**AVIS RELATIF À LA PROTECTION
CONTRE LES EVENTUELS EFFETS NOCIFS ET NUISANCES
PROVOQUÉS PAR LES RAYONNEMENTS NON IONISANTS
GÉNÉRÉS PAR DES ANTENNES ÉMETTRICES STATIONNAIRES**

Commune : LIEGE - Exploitant : PROXIMUS

Référence exploitant : 41SWE_01

Rapport n° 3637 / 2025

Figure 1 : Vue en plan des lieux de séjour et des points de contrôle

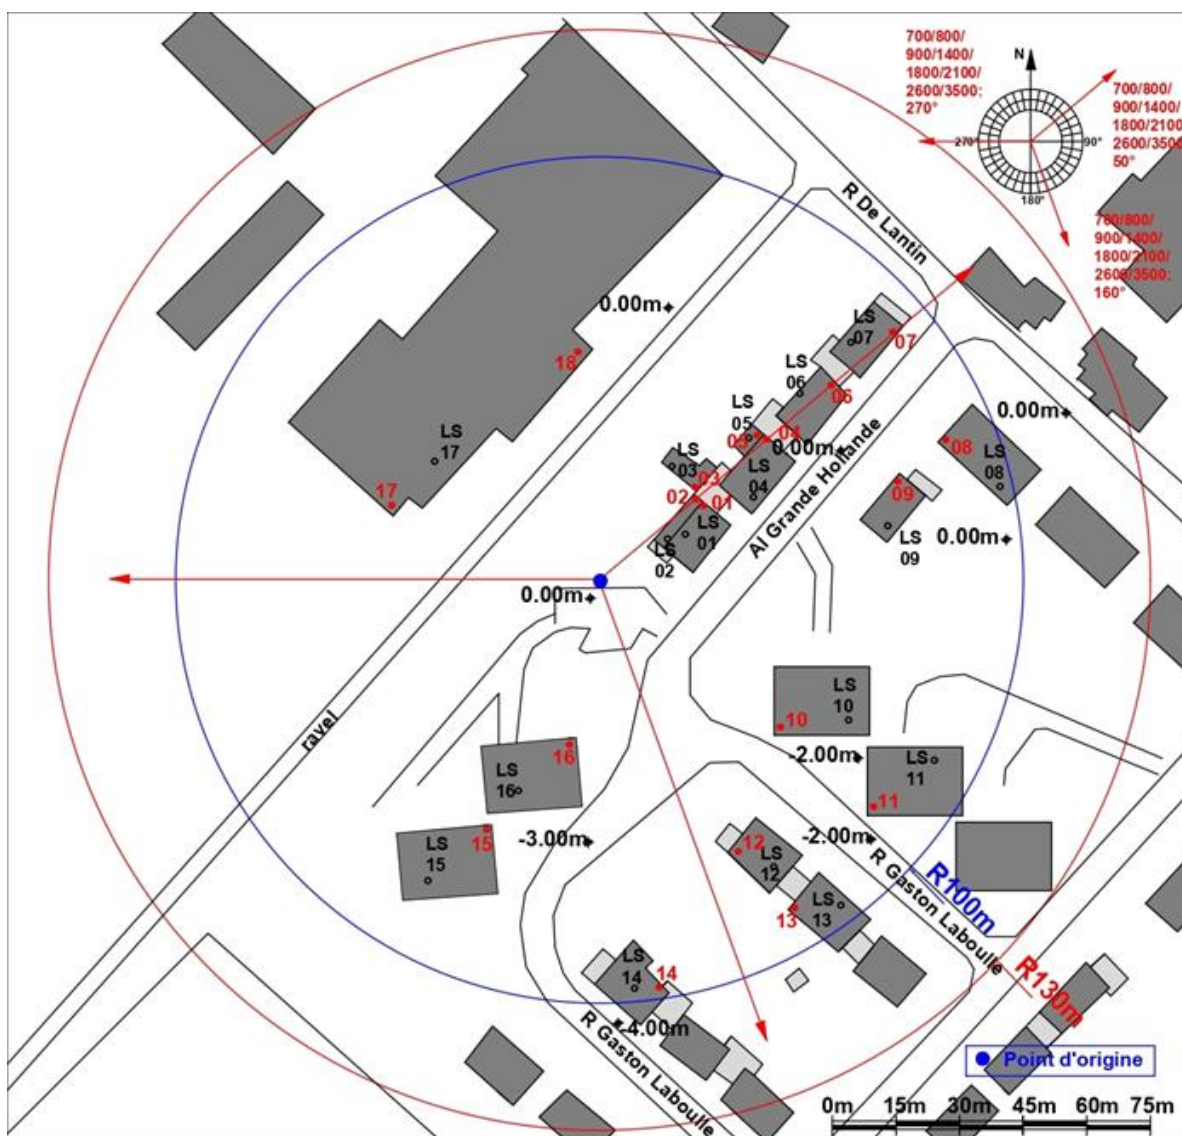
- le numéro du point de contrôle repris sur un des plans de la figure 1;
- le numéro du LS dans lequel se trouve le point de contrôle de la 1^{ère} colonne ;
- l'atténuation d'obstacle prise en compte pour le calcul de l'indice d'exposition dans le LS ;
- le résultat du calcul de l'indice d'exposition.

N° point de contrôle	LS	Atténuation (dB)	Indice d'exposition relatif à la limite par installation IE_i
8	LS 08	3,0	0,529
7	LS 07	3,0	0,343
11	LS 11	3,0	0,228
13	LS 13	3,0	0,198
14	LS 14	3,0	0,171
6	LS 06	3,0	0,110
9	LS 09	3,0	0,107
15	LS 15	3,0	0,091
4	LS 04	3,0	0,069
12	LS 12	3,0	0,058
16	LS 16	3,0	0,057
5	LS 05	3,0	0,052
10	LS 10	3,0	0,051
17	LS 17	3,0	0,044
1	LS 01	3,0	0,039
2	LS 02	3,0	0,036
3	LS 03	3,0	0,034
18	LS 17	3,0	0,016

En ce qui concerne les antennes de l'installation mentionnées dans le tableau 1, la distance maximale à laquelle la limite pourrait être atteinte, à l'extérieur, est égale à 103,1 m. S'il n'y a pas de LS à une distance inférieure, les antennes respectent forcément la limite d'immission.

Dans le cas des LS situés à l'intérieur des bâtiments, une atténuation d'obstacle est prise en compte et il en résulte que la distance maximale à laquelle la limite pourrait être atteinte se réduit à 73,1 m.

Figure 2 : Vue en plan des installations d'antennes dans un rayon de 300 mètres autour de l'installation faisant l'objet de la demande d'avis

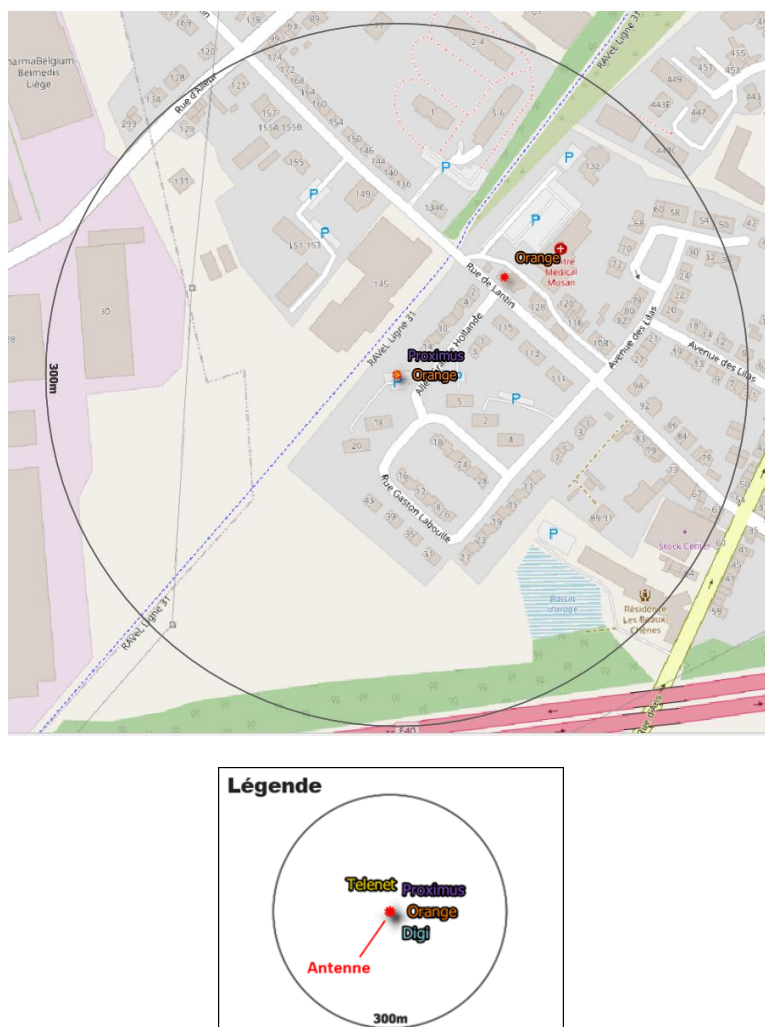
Le plan en projection verticale de la figure 2 indique la localisation des installations d'antennes émettrices stationnaires visées par le décret et situées dans un rayon de 300 mètres autour de l'installation référencée dans le paragraphe 2 et localisée au centre du cercle. Les données de localisation de ces antennes et les avis correspondant sont accessibles via le cadastre en ligne des antennes émettrices stationnaires⁸. Les installations prises en compte dans l'évaluation du respect de la limite cumulative sont les installations d'antennes émettrices déclarées en service par l'exploitant à la date du présent avis, à l'exception de l'installation référencée dans le paragraphe 2 et éventuellement d'autres installations ayant fait l'objet d'une demande d'avis à la même date et qui sont situées à l'intérieur de la zone de 300 mètres de rayon.

- a) il y a au plus 4 installations d'antennes émettrices stationnaires présentes dans la zone d'évaluation de 300 mètres de rayon représentée dans la figure 2, y inclus l'installation référencée dans le paragraphe 2 : la limite cumulative définie à l'article 4, §2 du décret est nécessairement respectée dans les lieux de séjour à l'intérieur de la zone d'évaluation de 300 mètres de rayon ;

- b) il y a exactement 5 installations d'antennes émettrices stationnaires présentes dans la zone d'évaluation de 300 mètres de rayon représentée dans la figure 2, y inclus l'installation référencée dans le paragraphe 2 et il existe, pour 3 ou 4 de ces installations, un avis attestant le respect de la limite abrogée de 3 V/m : la limite cumulative définie à l'article 4, §2 du décret est nécessairement respectée dans les lieux de séjour à l'intérieur de la zone d'évaluation de 300 mètres de rayon ;

- c) dans tous les autres cas, il a été vérifié que la limite cumulative définie à l'article 4, §2 du décret n'est pas dépassée dans les lieux de séjour sur base du nombre d'installations localisées dans la zone d'évaluation de 300 mètres de rayon représentée dans la figure 2, de leur localisation ainsi que des données inscrites dans la figure 1 et au paragraphe 4 du présent avis et dans les avis attestant le respect de la limite par installation ou de la limite abrogée de 3 V/m relatifs aux autres installations reprises dans la figure 2.

Compte tenu des considérations ci-dessus, il apparaît que l'intensité du rayonnement électromagnétique généré, dans les lieux de séjour situés dans un rayon de 300 mètres autour de l'installation référencée dans le paragraphe 2, par l'ensemble des antennes émettrices stationnaires de l'ensemble des exploitants du même site d'antennes émettrices stationnaires respecte la limite fixée à l'article 4, § 2 du décret.
